## 1. Appareils concernés

Préparateurs indépendants d'eau chaude sanitaire :

## 2. Description

Capot + Thermomètre : Avant semaine 27 / 2018	Capot + Thermomètre : A partir de semaine 27 / 2018

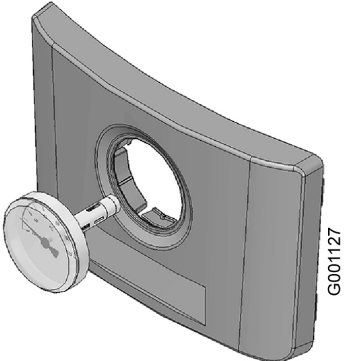
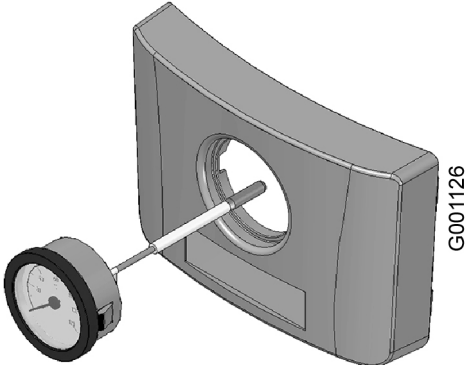
Afin d'améliorer la précision d'affichage de la température moyenne de l'eau chaude sanitaire, nous avons mis en place les éléments suivants sur les préparateurs d'ECS ci-dessus :

- un nouveau thermomètre avec bulbe
- un capot plus profond pour le montage du nouveau thermomètre.
